*Dot.: postępowania prowadzonego w trybie przetargu nieograniczonego w celu udzielenia zamówienia publicznego na zadanie pn. **KURORT KRYNICA – rozwój infrastruktury uzdrowskiej poprzez renowację przestrzeni publicznej płyty głównej Krynickiego Deptaku w Krynicy-Zdroju***

WYJAŚNIENIE TREŚCI SPECYFIKACJI ISTOTNYCH WARUNKÓW ZAMÓWIENIA

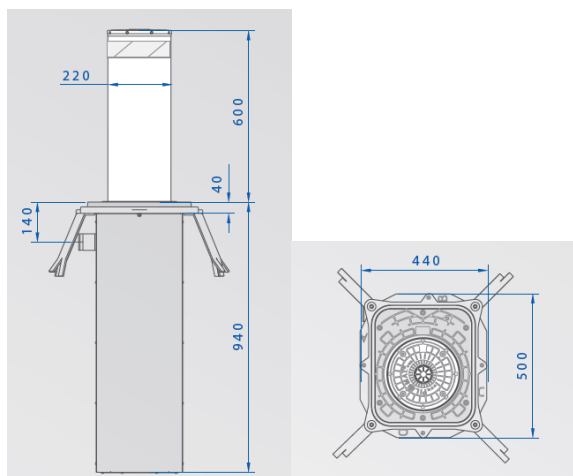
W projekcie zagospodarowania wskazano, że na jezdni alei Nowotarskiego zaprojektowano wysuwane zapory drogowe - brak w przedmiarach. Czy należy przyjąć do wyceny? Proszę o podanie parametrów technicznych lub przykładowych kart katalogowych.

Ilość zapór 2x2 szt.(słupy).

Minimalne wymagania: zaporę automatyczną z pompą hydrauliczną umieszczoną w obudowie centrali sterującej, poza zaporą, przeznaczone do bardzo intensywnego użytkowania, w szerokim zakresie temperatur, w każdych warunkach pogodowych od -30°C do +70°C. Wytrzymałość na uderzenia min. 30 000 J. Możliwość instalacji do 3 zapór w grupie podłączonych do jednej centrali sterującej. Stal nierdzewna AISI 30 o min. średnicy 220 mm i wys. 600 mm z pasem odbłaskowym. Wyposażone w automatyczne opuszczanie awaryjne, żywotność do 2000 cykli/dzień.

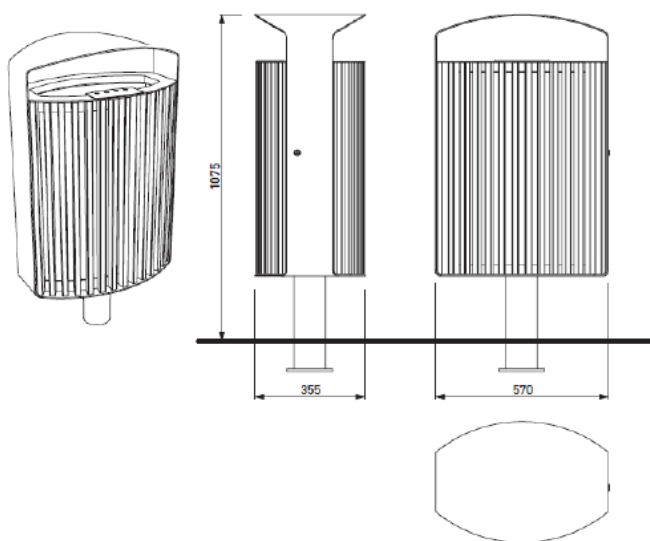
Czy zamówienie zgodnie z opisem w projekcie ("Uzupełnieniem rewitalizacji obszaru Deptaka jest wyposażenie w ruchome elementy małej architektury jak np. ławki i kosze na śmieci") zakłada dostawę elementów małej architektury. Jeżeli tak - to proszę o podanie jakiej, ilości, przykładowe karty katalogowe lub rysunki.

Kosze szt. 10.

Kosz na odpadki z daszkiem (daszek uchylny) - konstrukcja stalowa, strona zewnętrzna z drewnianych szczepelin, popielnik wykonany ze stali nierdzewnej; objętość max. 70 l.

Wariacje: drewno sosnowe LN115b w kolorze ławek.

Typ konstrukcji: konstrukcja stalowa z drewnianymi lamelami połączonymi za pomocą śrub ze stali nierdzewnej.

Powłoka: stalowa konstrukcja wyposażona jest w ochronną warstwę cynku i powłokę proszkową w kolorze ciemny grafit.

Rama nośna: spaw z wypalonych blach stalowych o grubości 4 mm i stalowa rura o wymiarach 102 × 3,6 mm.

Poszycie: 28 lameli wykonanych z masywnego drewna o wymiarach 35 × 20 mm o przekroju prostokątnym.

Pojemnik wewnętrzny: gięta blacha o grubości 0,8 mm, objętość 70 l.

Dodatkowe wyposażenie: popielniczka ze stali nierdzewnej w pojemniku wewnętrznym.
